Oggetto: [ID: 9787] Progetto per la realizzazione di un nuovo parco eolico denominato “Poggio delle Campane” della potenza nominale complessiva di 49,6 MW e relative opere connesse, da realizzarsi nei comuni di Sestino (AR), Badia Tedalda (AR).

Procedura di Valutazione di Impatto Ambientale ai sensi dell'art. 23 del D.Lgs 152/2006

Richiesta documentazione integrativa

L'impianto eolico ID 9797 nel quadro del cluster costituito dagli impianti in valutazione sulla stessa area. Elaborazione SS-PNRR

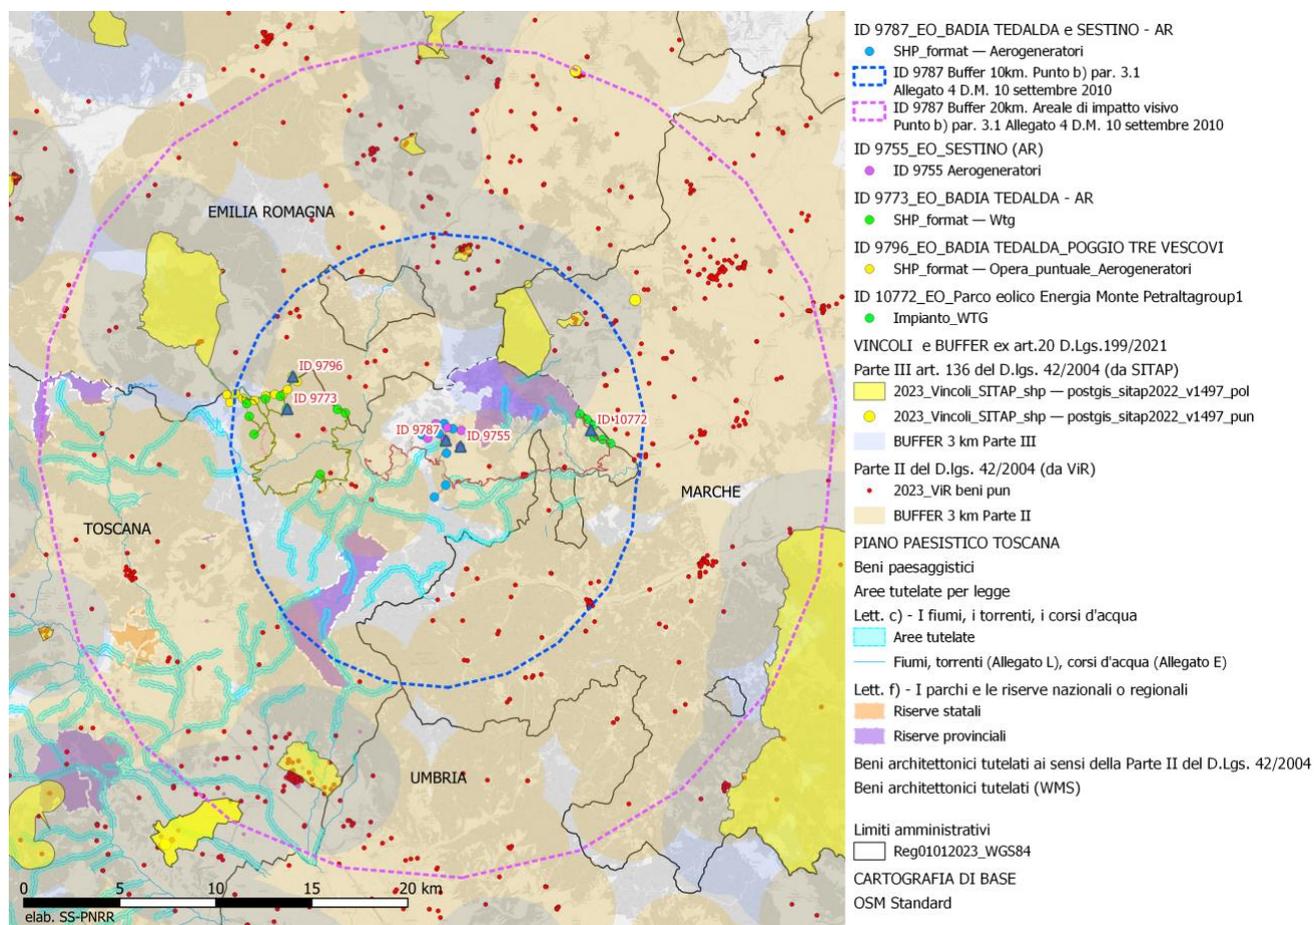
1. Dovrà essere effettuata la valutazione degli impatti cumulativi e delle interferenze progettuali relativi agli impianti eolici e pale eoliche esistenti e in fase istruttoria, così come dettagliatamente individuati dalla Regione Toscana nella nota soprarichiamata. Tale valutazione dovrà anche verificare la rispondenza agli obiettivi dell'Elaborato 1B - Norme comuni energie rinnovabili impianti eolici – Aree non idonee e prescrizioni per il corretto inserimento nel paesaggio e sul territorio, parte integrante del PIT della Regione Toscana.

3. **Per quanto riguarda il territorio marchigiano**, si chiede la produzione di fotoinserimenti derivati da riprese fotografiche effettuate dalle aree di intervisibilità teorica medio alta del comune di Carpegna, soprattutto in coincidenza delle aree dove è vigente il vincolo paesaggistico (D.M. del 21 novembre 1961 "Zona comprendente i Sassi Simone e Simoncello nel territorio di Carpegna") e la verifica di compatibilità con le previsioni di tutela con particolare riguardo alla tutela dei punti di vista accessibili al pubblico dai quali si possono godere panorami di incomparabile bellezza.

I fotoinserimenti dovranno essere realizzati su immagini reali, con un maggior numero di punti di vista situati nell'area del suo impatto potenziale e dai punti panoramici, ma soprattutto privi di ostacoli visivi in primo piano, in grado di documentare tutti i beni tutelati in prossimità degli aerogeneratori, considerando **l'areale (buffer) di effettivo impatto visivo, così come definito al punto a) del paragrafo 3.1 dell'allegato 4 delle Linee guida nazionali di cui al D.M. 10 settembre 2010, che sappiamo essere, dai dati analitici trattati in letteratura scientifica, di almeno 20 km.** I rendering devono essere realizzati su immagini reali ad alta definizione, in riferimento a punti di vista significativi, e soprattutto su immagini realizzate in piena visibilità e con cielo terso (assenza di nuvole, nebbia, foschia, ecc.), in quanto il colore bianco delle nuvole in sostanza determina un annullamento della visibilità delle torri eoliche. **I coni visivi delle riprese fotografiche devono consentire la valutazione dell'impatto paesaggistico, con angolo di ripresa sufficientemente ampio, ma anche la valutazione dell'impatto visivo-percettivo, con angolo di ripresa prossimo all'angolo azimutale caratteristico dell'occhio umano, assunto pari a 50°, ovvero pari alla metà dell'ampiezza dell'angolo visivo medio dell'occhio umano (considerato pari a 100° con visione di tipo statico). I coni visivi di ciascuna ripresa dovranno essere rigorosamente**

riportati in planimetria, alla scala opportuna, per una realistica verifica della porzione di campo visivo azimutale occupato da più aerogeneratori in sequenza, che dovrà naturalmente corrispondere alla porzione occupata in ciascuna ripresa fotografica.

Gli aerogeneratori in progetto dovranno essere rappresentati con contorni netti e ad alta definizione, evitando di adottare colori grigi o azzurri tendenti a confondere la loro sagoma con lo sfondo.
